## **Autorité environnementale**

# **Avis délibéré de l'Autorité environnementale sur l'aménagement de carrefours de la RN 36 entre la RD 235 et le carrefour de l'Obélisque (77)**

**nAe : 2014-37**

Figure 4 : aménagement projeté du carrefour de l'Obélisque

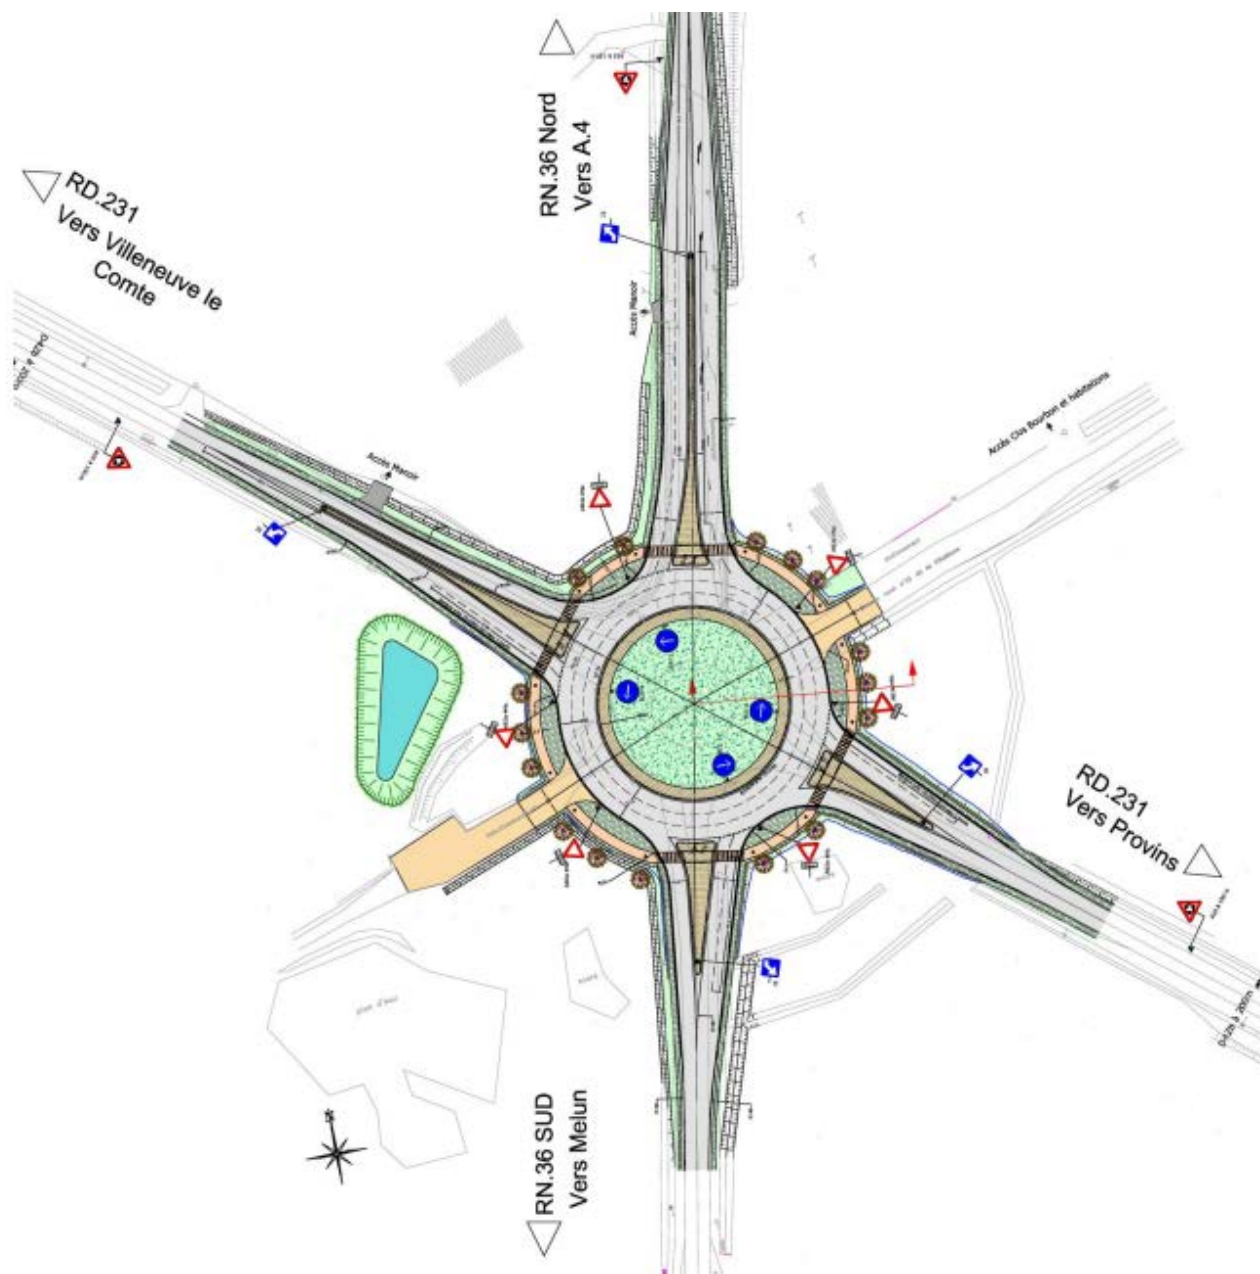
L'étude d'impact souligne « l'état négligé et banalisé du carrefour de l'Obélisque »<sup>25</sup> et l'opportunité que représente le projet pour remettre en valeur ce monument. Elle présente dans ce sens des mesures synthétisées dans un plan masse d'aménagement (p E 237).

Certaines mesures sont toutefois présentées comme des possibilités<sup>26</sup> et les gestionnaires concernés restent à déterminer.

***L'Ae recommande que le maître d'ouvrage s'engage sur les mesures relatives à la mise en valeur de l'Obélisque préconisées dans l'étude d'impact et que la pérennité de ces mesures soit assurée ainsi que l'identification des gestionnaires concernés.***

Le choix des essences pour les arbres d'alignement autour du carrefour n'est pas précisé, ni les modalités de traitement de la lisière forestière. L'option de constituer un alignement de peupliers grisards de part et d'autre de la « rue pavée » mérite d'être confirmée.
